リサイクル燃料備蓄センター設工認
設 1-補-009-01 改 2
2021 年 7 月 9 日

リサイクル燃料備蓄センター
設計及び工事の計画の変更認可申請書
(補足説明資料)

耐震Cクラス施設，設備の耐震，地盤
に関する説明

補足説明資料（設 1－補－009－01）変更前後表

第 3 - 1 図 動的ひずみ依存特性 (T_{n_4})

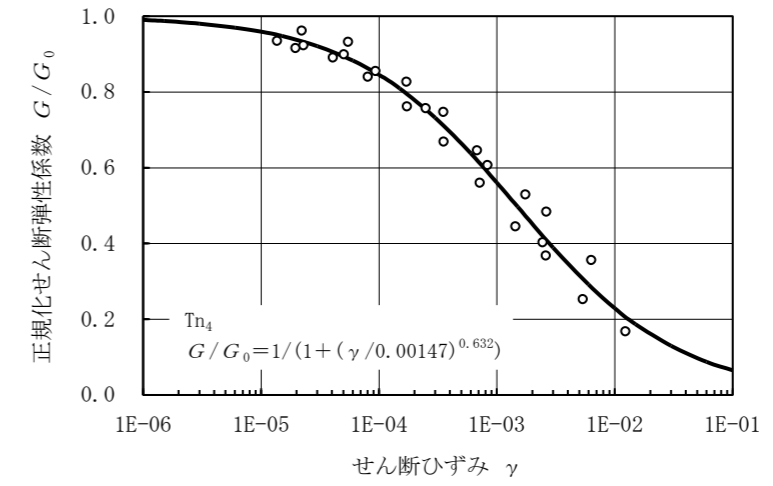
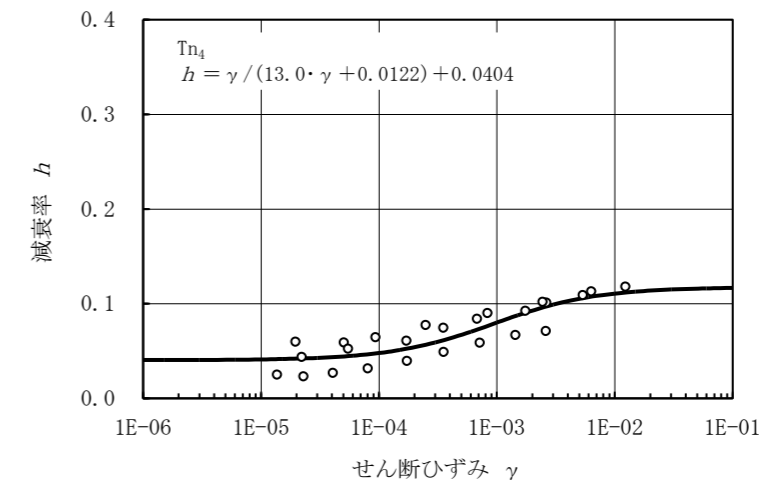
地盤の支持性能に係る基本方針に関し, 変更前, 変更後の内容を示す (赤字: 修正箇所)。

地盤の物性値及びその設定根拠を第3-1表、第3-2表に示す。動せん断弾性係数及び減衰定数のひずみ依存特性を第3-1図～第3-7図に示す。
